工程变更申请书 (ECR)

变更申请时间	2022.3.13	车型代号	H6, 平台2.2	变更申请输入文件	/	
客户名称	戴姆勒	提出人	<input checked="" type="checkbox"/> 客户 <input checked="" type="checkbox"/> 公司 <input type="checkbox"/> 供应商	ECR编号	ECR0007326	
总成名称	/			总成件号	/	
零/部件名称	行程补偿气缸缸体 可回位机构卡轮			零/部件件号:	BPC0010084 SHT0010363	
项目阶段	<input type="checkbox"/> PCT 阶段 <input type="checkbox"/> ED 阶段 <input type="checkbox"/> ET 阶段 <input checked="" type="checkbox"/> PT 阶段 <input type="checkbox"/> SOP 阶段	变更零件类型		<input type="checkbox"/> 自制件 <input checked="" type="checkbox"/> 采购件 <input type="checkbox"/> 外协件		
更改类型	<input checked="" type="checkbox"/> 设计 <input type="checkbox"/> 工艺 <input type="checkbox"/> 模具 <input type="checkbox"/> 夹具 <input type="checkbox"/> 检具 <input type="checkbox"/> 试验\检测方法 <input type="checkbox"/> 原材料 <input type="checkbox"/> 重要二次配套 <input type="checkbox"/> 其他:					
更改原因	<input checked="" type="checkbox"/> 改进措施 <input type="checkbox"/> 预防措施 <input type="checkbox"/> VA/VE <input type="checkbox"/> 客户要求 <input type="checkbox"/> 其它		是否需提交客户批准		<input type="checkbox"/> 是 <input checked="" type="checkbox"/> 否 <input type="checkbox"/> N/A

原因分析验证报告

对策验证报告

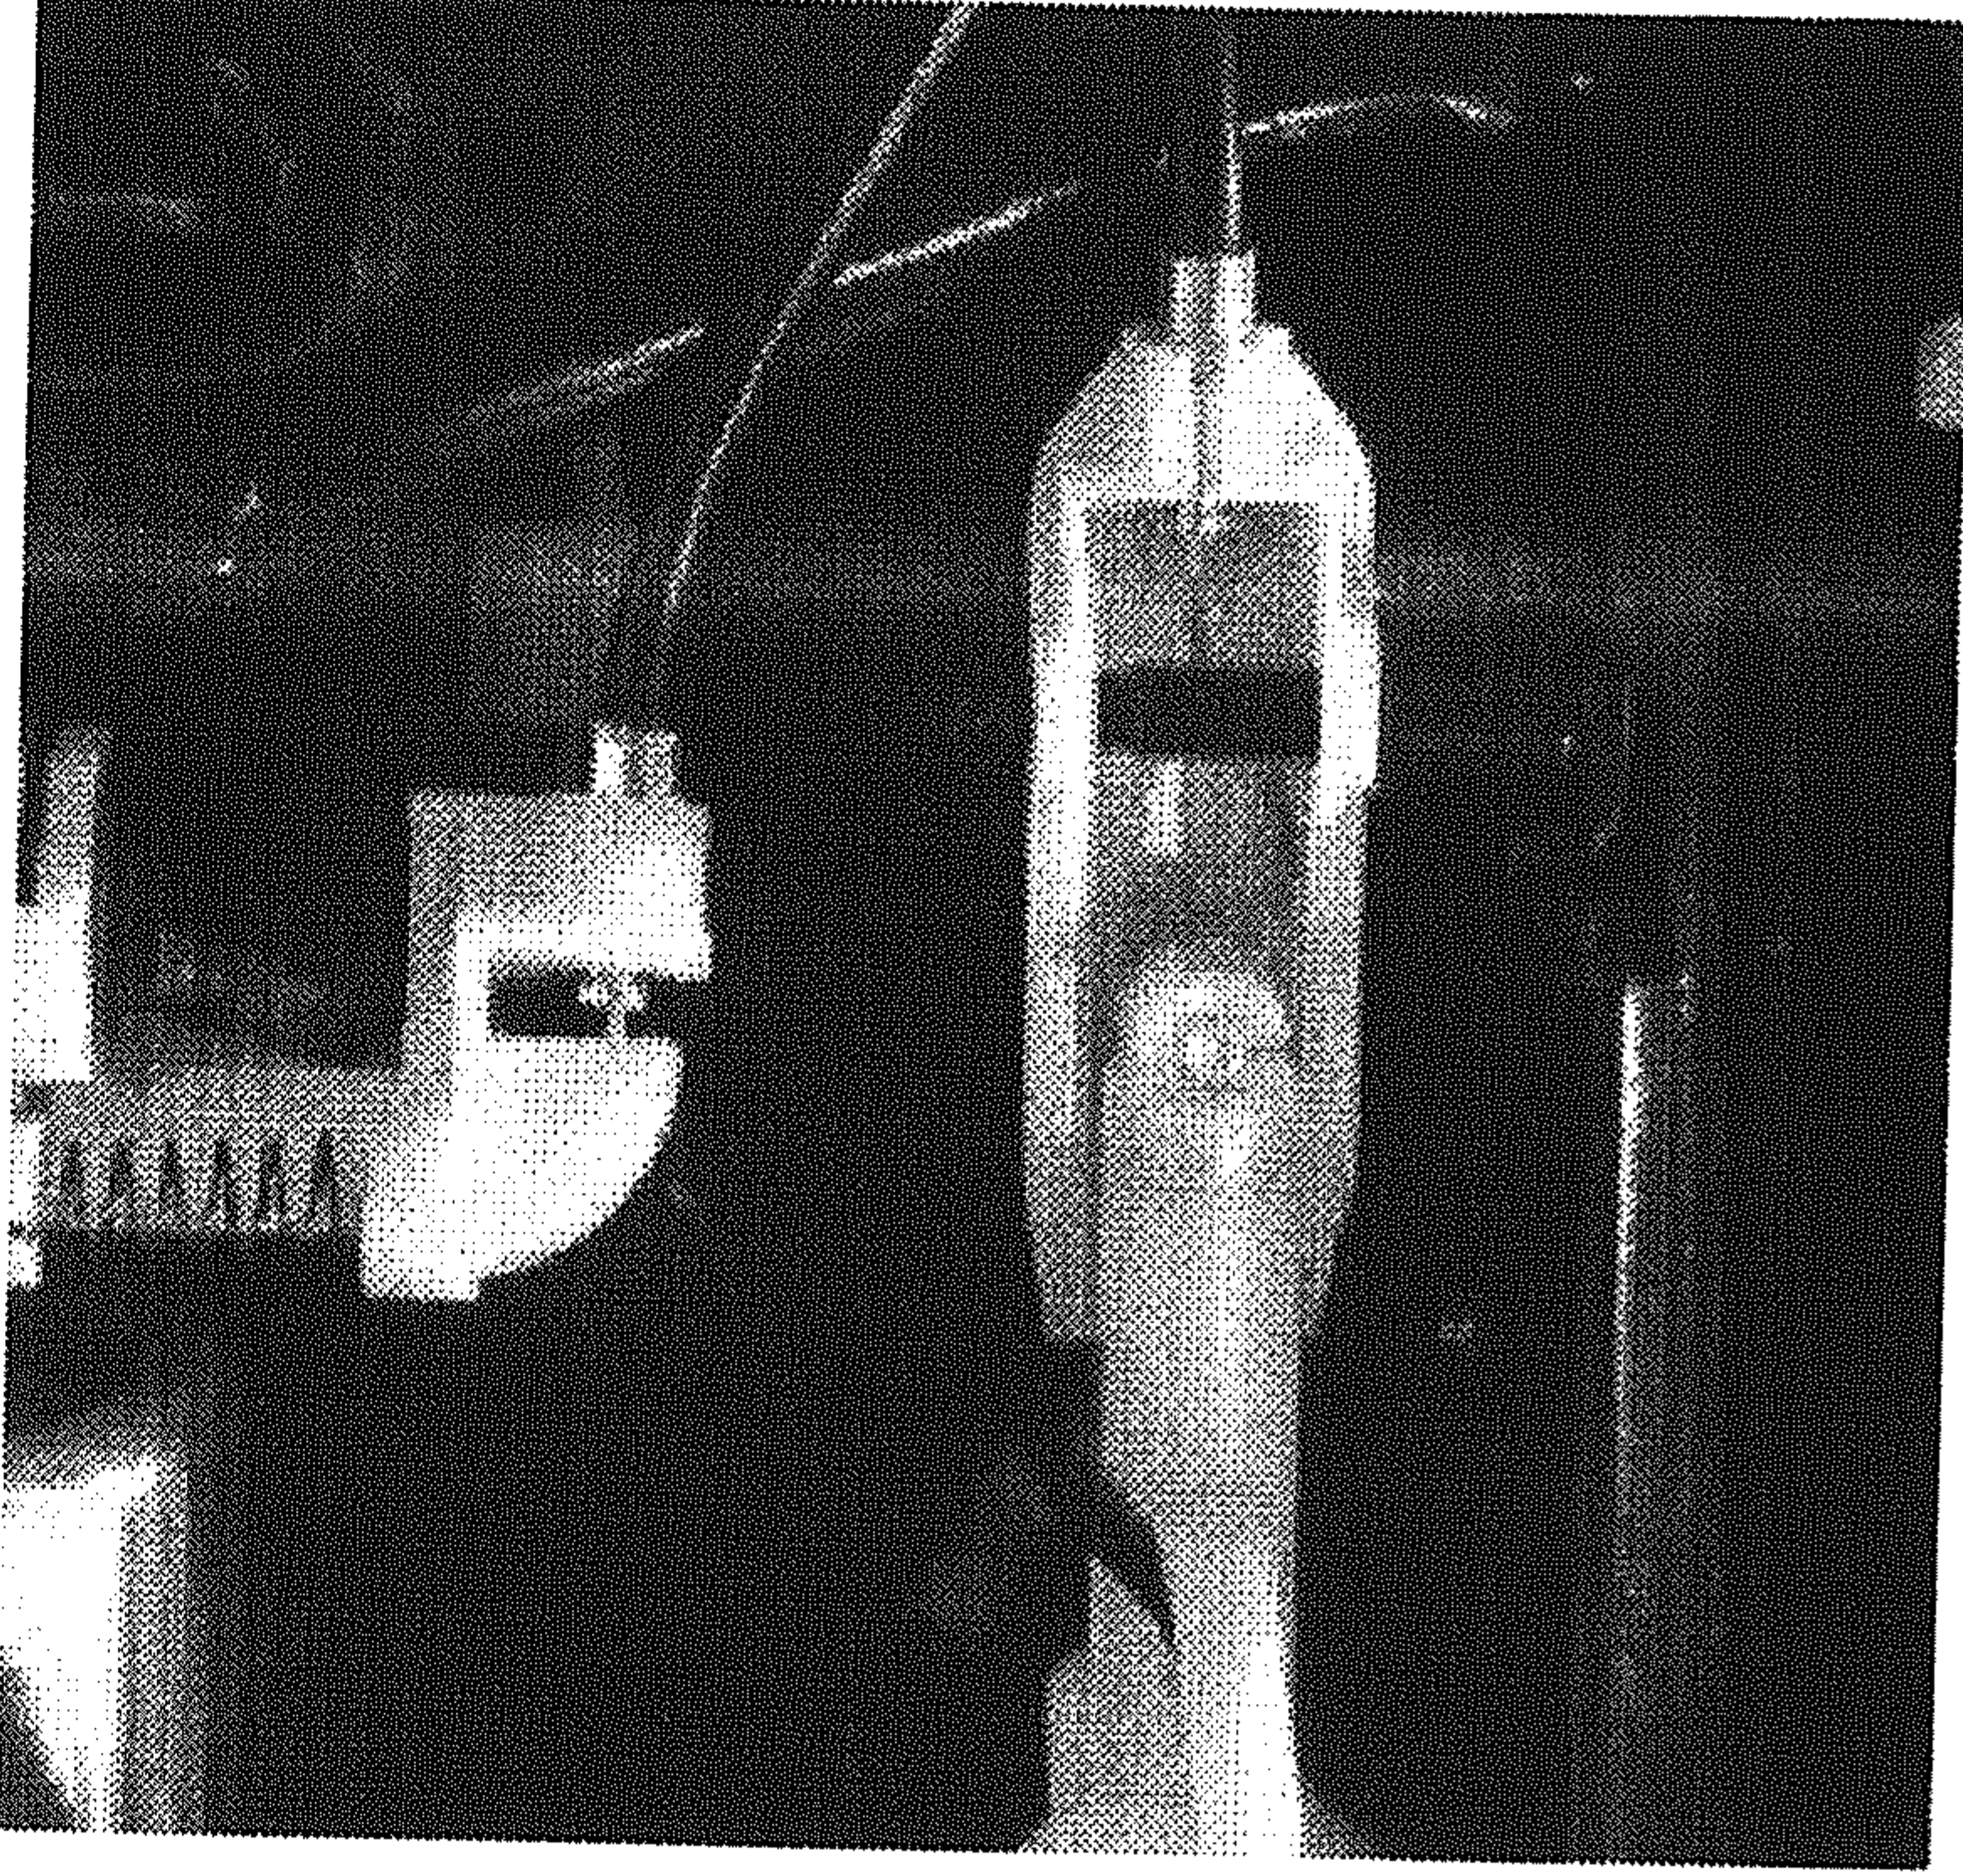
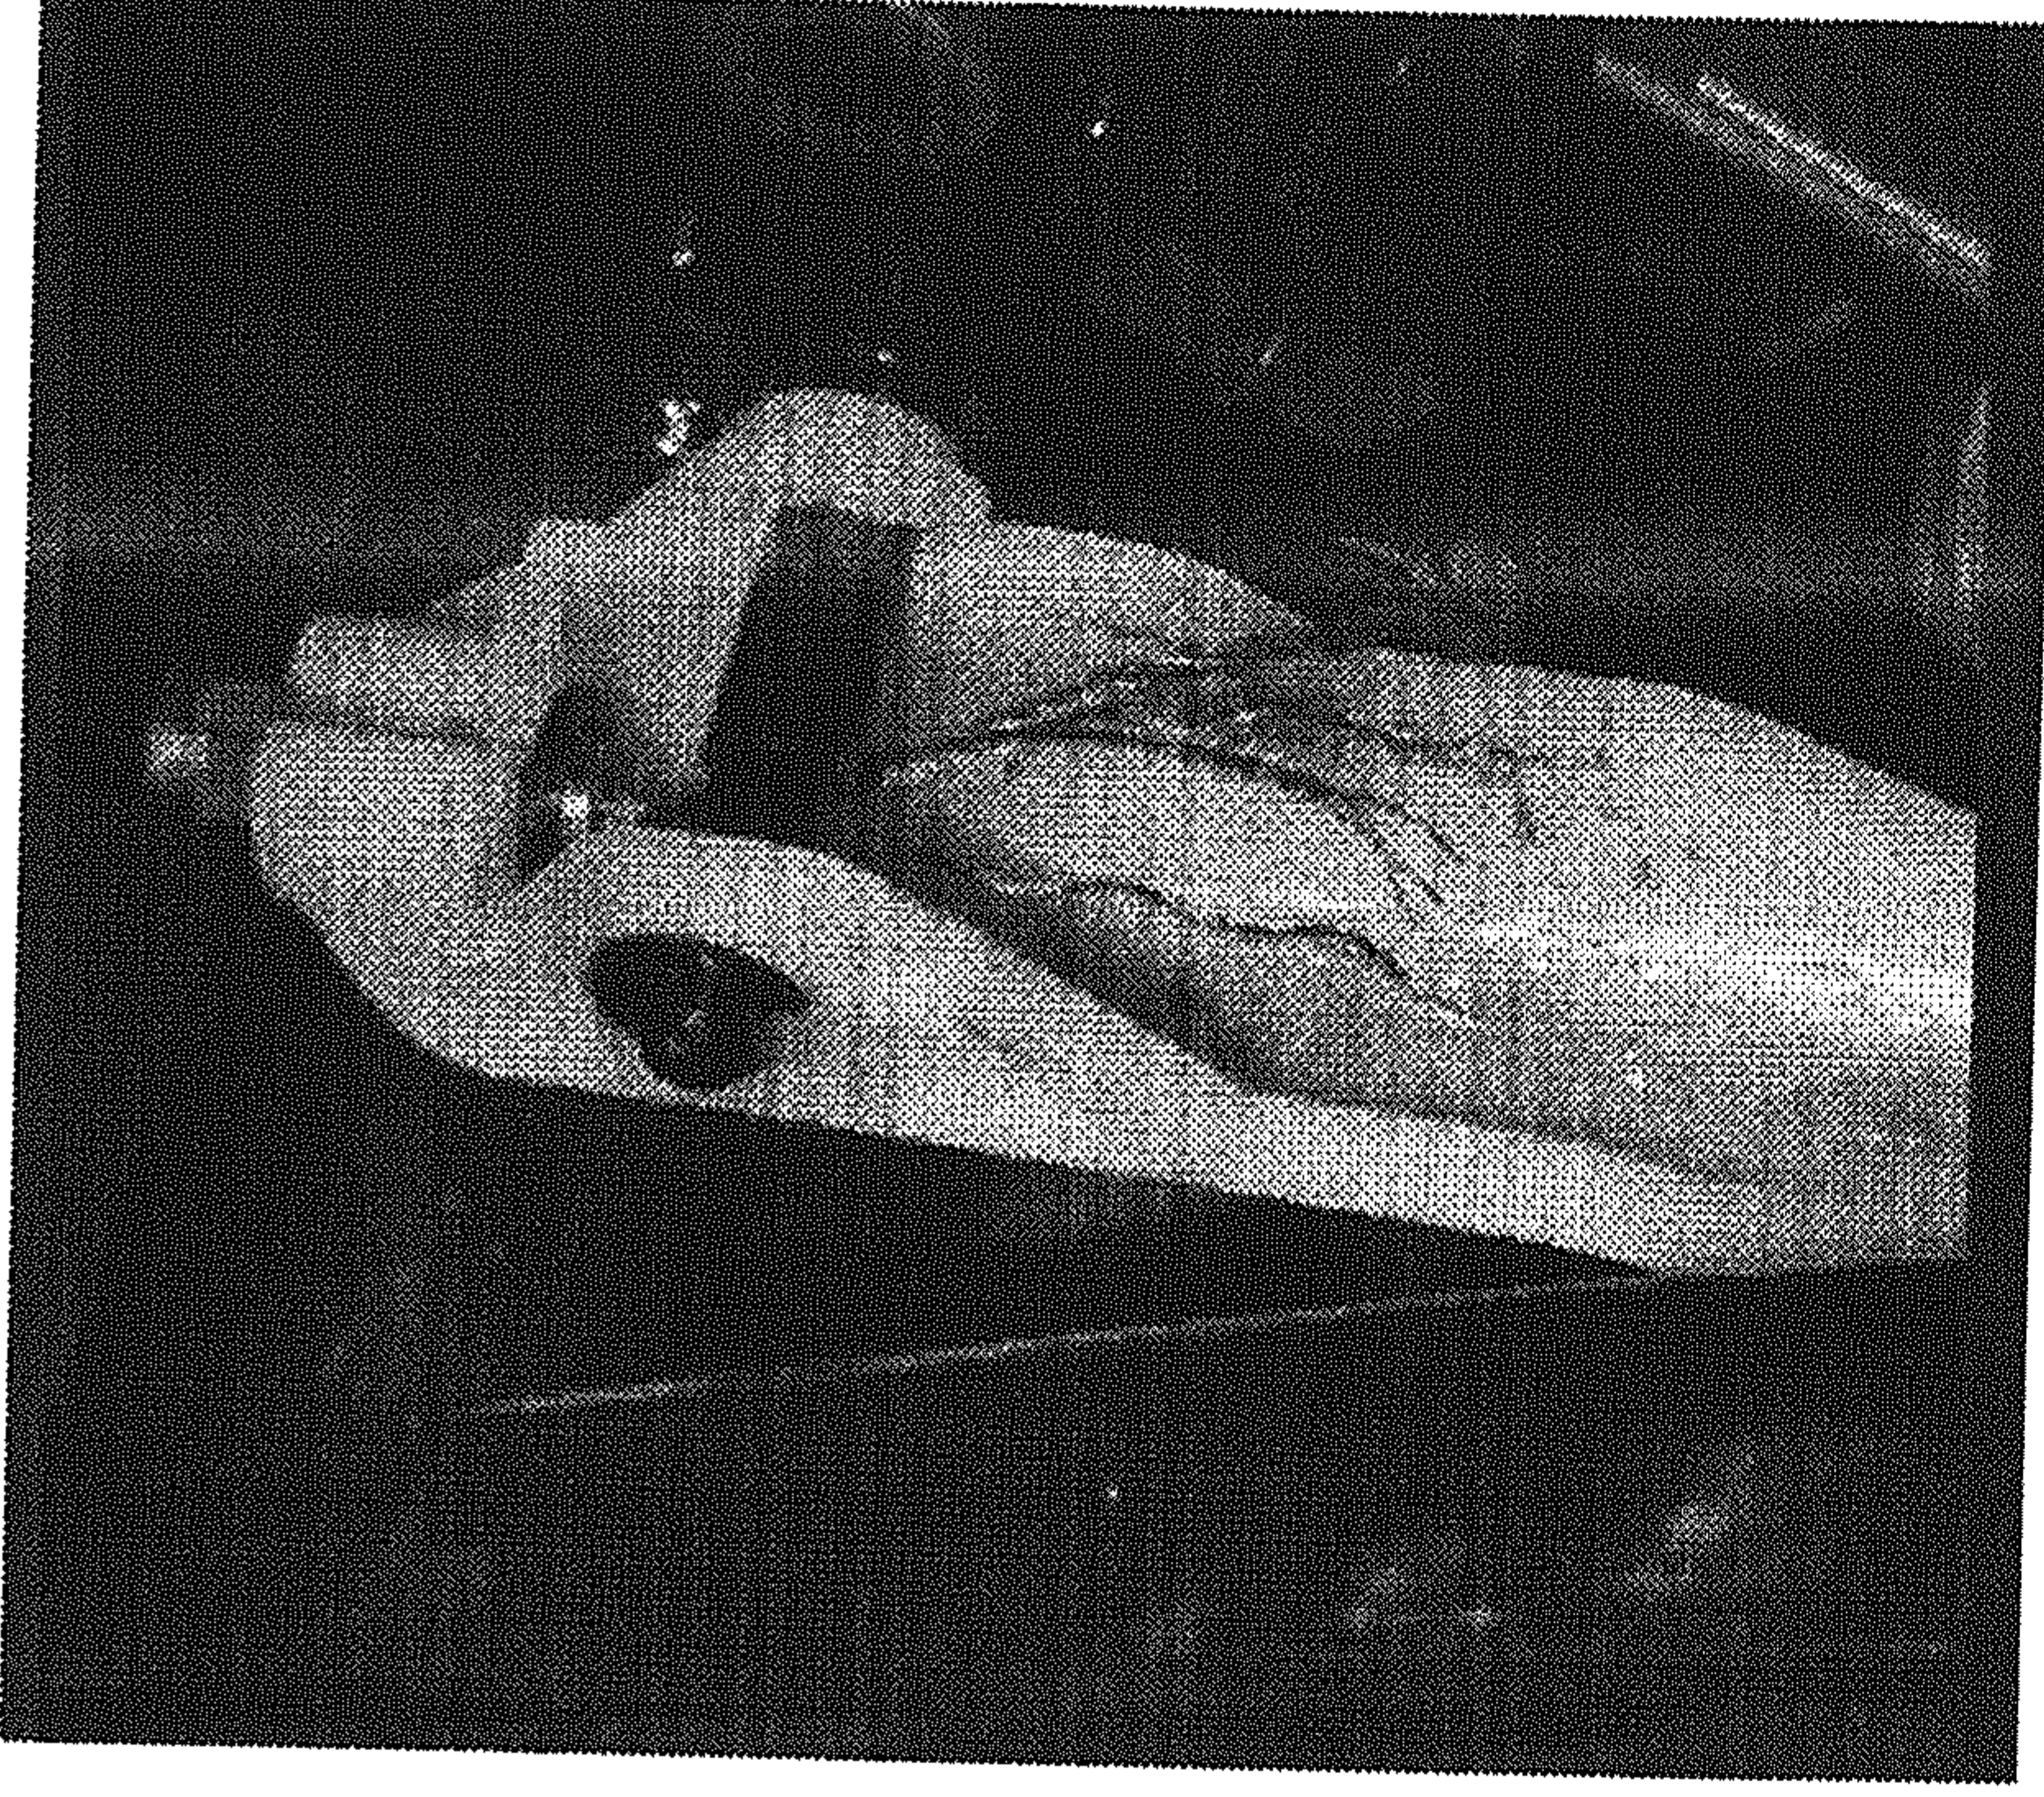
问题现状

1、VDC阀补偿气缸气管易脱出

2、座椅速降后，高调手柄拉线与VDC阀连接处拉线弯折，一段时间出现断裂问题
在耐久试验台上进行试验复现，也出现了拉线断裂问题，断裂位置与实际状态一致

1、VDC阀补偿气缸气管处无盖板，在运输、安装过程中易脱出。

2、VDC阀端拉线易转动，导致拉线并不是顺轴向运动，被弯折挤压；手柄端拉线没有释放自由度，拉线释放量无法传递至手柄端
